Autorité environnementale

Avis délibéré de l’Autorité environnementale sur la Zac Saint-Jean-Belcier à Bordeaux (33) – 3^{ème} avis et lot 8.3 D

**n°Ae : 2022-61
2022-75**

Avis délibéré n° 2022-61 /75 adopté lors de la séance du 6 octobre 2022

Figure 4 : Carte de mutabilité et du tissu préservé au sein des territoires mutables (source : dossier)
 À gauche : en 2013 ; À droite en 2022

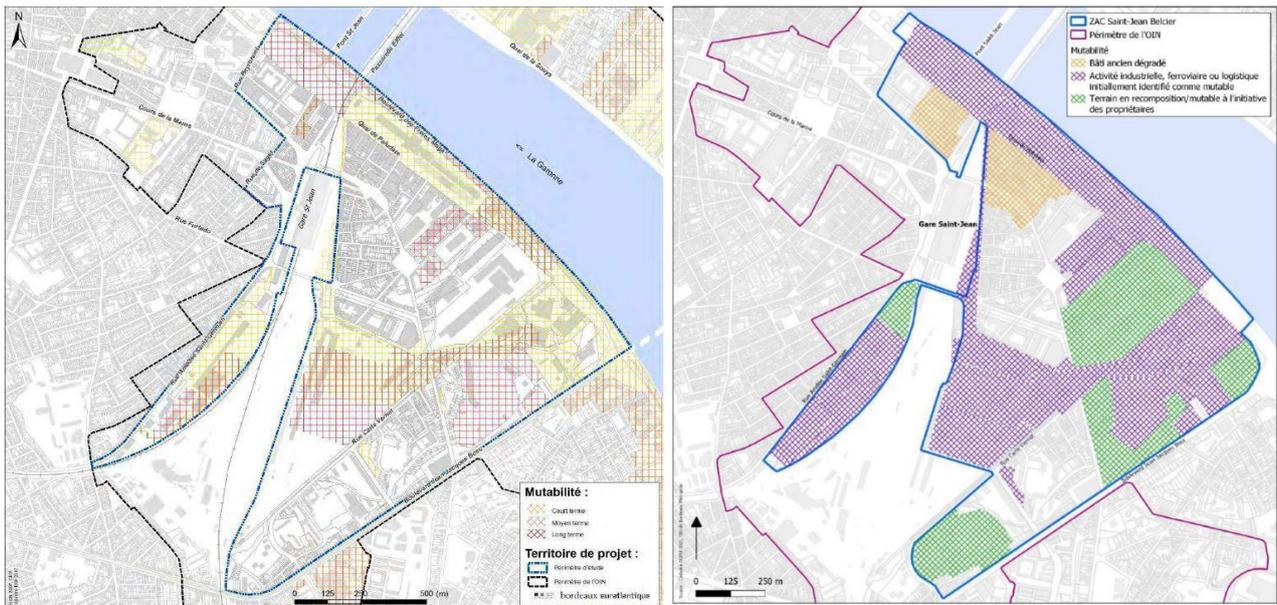
En réponse à une autre recommandation, elle fournit également une mise à jour du potentiel mutable (voir figure 4).

Figure 6 : Vue du projet d'aménagement sur l'îlot 8.3 (source : dossier)

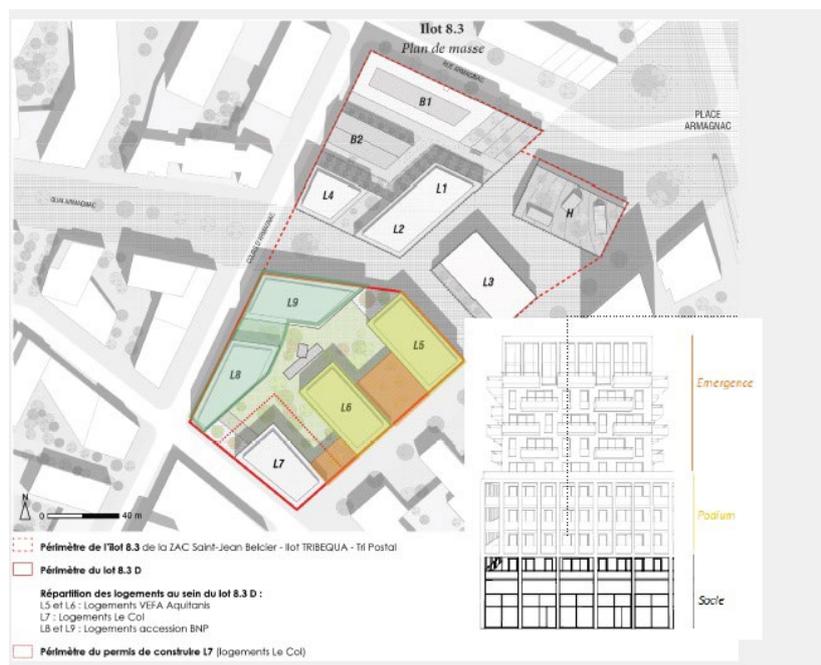
Les données du dossier présentent quelques incohérences qu'il conviendrait de résoudre, en particulier en ce qui concerne les surfaces de plancher et les nombres de logements sociaux ou en accession libre.

Figure 9 : Comparaison des zones inondées (source : dossier)

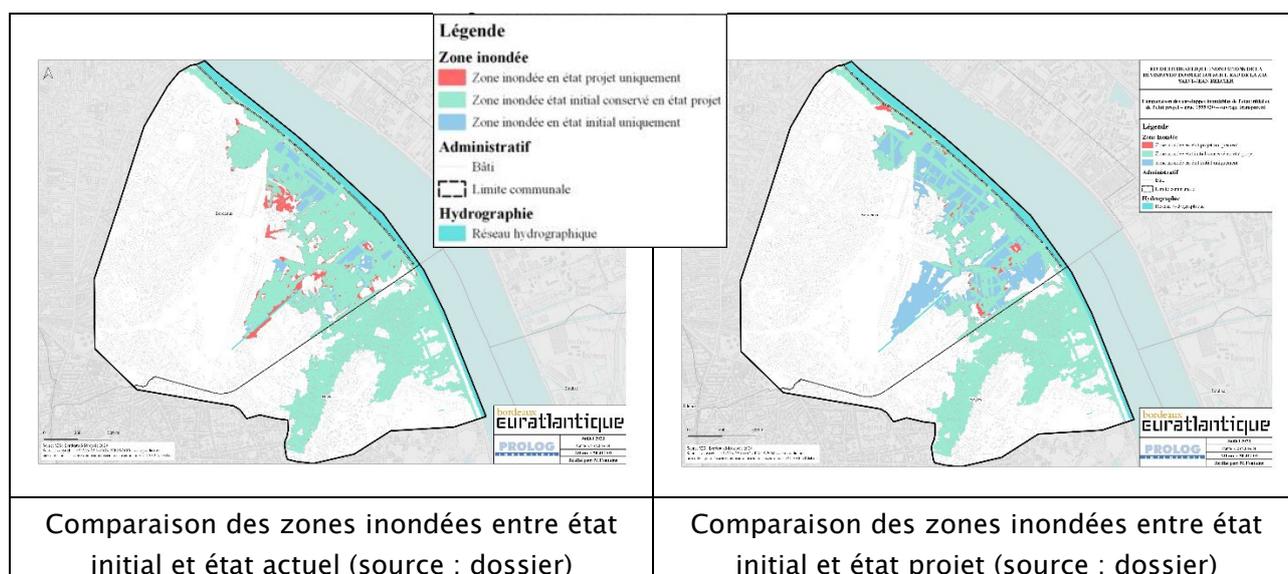
Le dossier ne précise pas à quoi correspond le scénario de probabilité faible de la directive cadre sur les inondations. Selon la police de l'eau, il serait néanmoins peu différent du scénario « 1999+60 ».

Figure 10 : Carte de synthèse des données acquises sur la géométrie du « spot » créosote (Source : dossier)

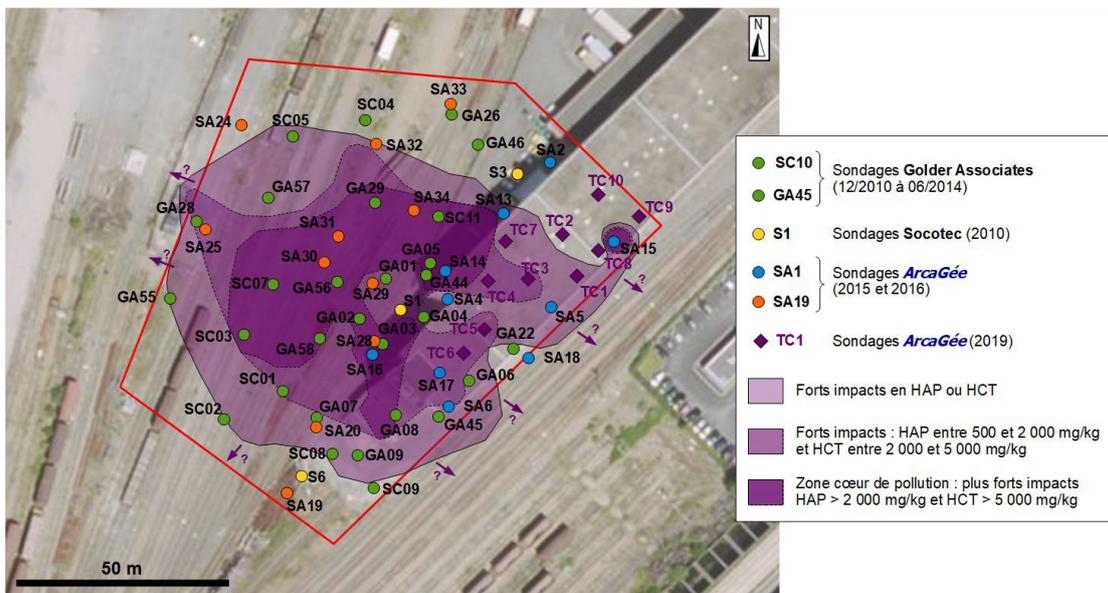
L'EQRS confirme l'existence de risques sanitaires en phase chantier : « les travailleurs devront être munis d'équipements de protection individuelle adaptés en cas de rencontre avec des sols ou des eaux pollués » ; « les risques liés à l'inhalation de vapeurs seront également à prendre en compte ».
